## **Rapport de l'Inspection des installations classées**

Visite d'inspection du 09/05/2023

**SCAPNOR**

Références : UD95 – 2023 – 391  
Code AIOT : 0006505558

Annexe : Planche photographique

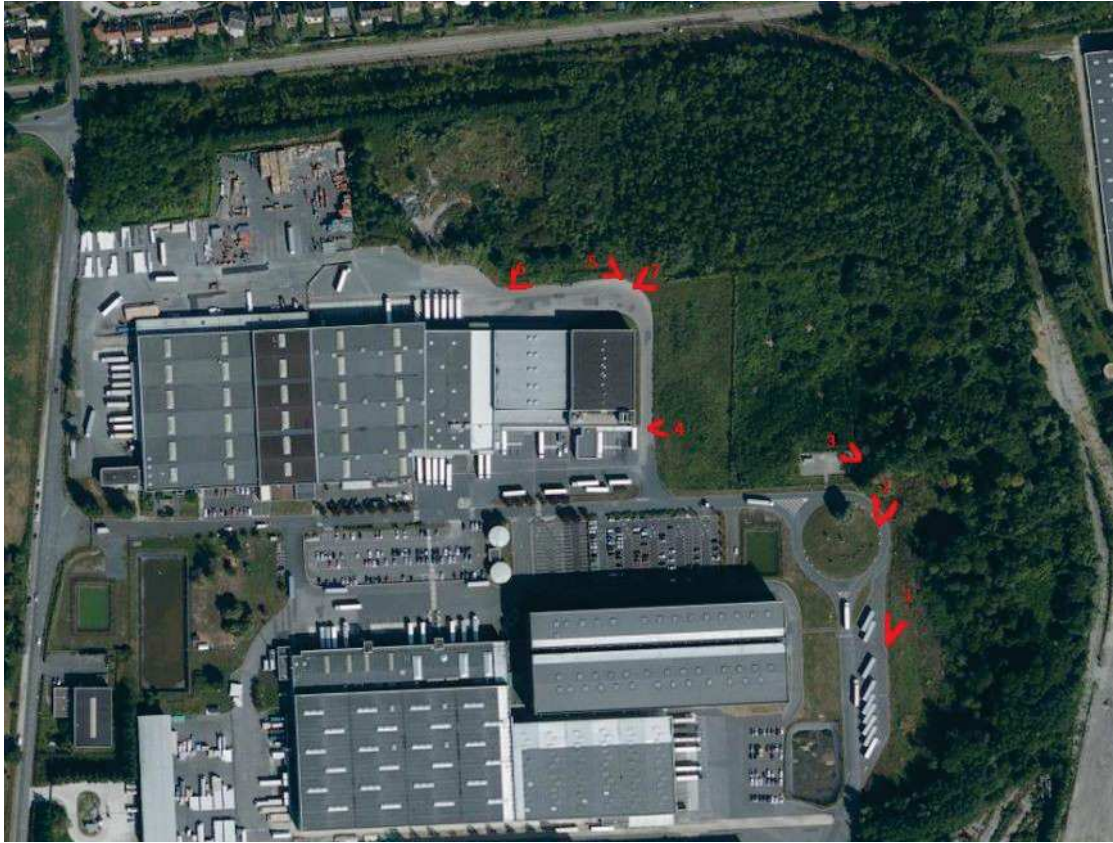
<b>Constats :</b> <b>Inspection des installations classées</b> L'inspection des installations classées s'est rendue avec le service nature et paysage de la DRIEAT sur le site de la SCAPNOR afin de constater les modifications entreprises par l'exploitant sur la partie nord et est de son établissement.  Une réunion d'échange amont sur le projet d'extension a été réalisée le 15 juin 2022. Suite à cette réunion d'échange amont, l'exploitant a été alerté sur l'enjeu de la biodiversité par courriel du 16 juin 2022. Cette alerte a été faite en raison de la proximité du site par rapport au projet de Panhard sur Bruyères-sur-Oise. À cette occasion, il a été communiqué à l'exploitant des informations sur la nécessité de faire un examen au cas par cas  Un permis de construire a été déposé au milieu de l'année 2022, sans dépôt de l'examen au cas par cas pourtant demandé dans la discussion d'échange amont. L'absence de cette pièce a valu donc un avis défavorable de l'inspection pour l'absence d'analyse au cas par cas. L'exploitant a alors réalisé un examen au cas par cas qui lui a permis d'obtenir une décision de dispense d'évaluation environnementale du 5 octobre 2022. Suite à cette procédure, il a été indiqué par courriel du 17 novembre 2022 que dans le cadre du porter à connaissance, « un diagnostic écologique des milieux naturels sur [le] site et [les] parcelles constructibles » devait être présenté. Il était précisé que « L'enjeu est la bonne prise en compte des enjeux milieux naturels du site dans les mesures d'évitement et de réduction surtout en phase chantier (mise en place de barrières sur les milieux évités, entretien à terme, etc.). ».  Le porter à connaissance a finalement été déposé en mars 2023 sans aucun élément concernant le diagnostic écologique. Lors de l'inspection, l'exploitant a indiqué que les travaux d'excavations et de remblaiement ont été réalisés après l'obtention du permis de construire en date du 21 octobre 2022. Après demande de la DRIEAT, l'exploitant a fourni les déclarations d'ouverture de chantier. Ainsi, le chantier a été ouvert le 23 février 2023 et des travaux préparatoires de défrichage, décapage et mise en merlon ont été réalisés. Entre 7 et 8 hectares d'habitats naturels ont été impactés (cf. les photographies en annexe).

Par conséquent, l'inspection constate que l'exploitant a réalisé des modifications de son établissement sans avoir déposé en amont le porter à connaissance, ce qui constitue une non-conformité. Au regard des aspects ICPE, cette non-conformité a été suivie d'effet considérant le dépôt du dossier de porter à connaissance. **Toutefois, l'inspection des installations classées attire l'attention de l'exploitant sur le fait qu'une telle non-conformité pourra être suivie de suites pénales en application du point 5° du R. 514-4 du Code de l'environnement.**

Selon le L. 110-1, le projet d'extension doit poursuivre un objectif d'absence de perte nette de biodiversité, voire tendre vers un gain de biodiversité, au moyen d'une séquence éviter-réduire-compenser. **Le projet d'extension doit être l'objet d'une étude écologique** comprise dans le porter à connaissance. **Elle pourra se fonder sur un état initial potentiel sur la base de la bibliographie, des bases de données naturalistes régionales et d'un relevé faune flore printemps/été dans les espaces buissonnants et arbustifs environnants.**
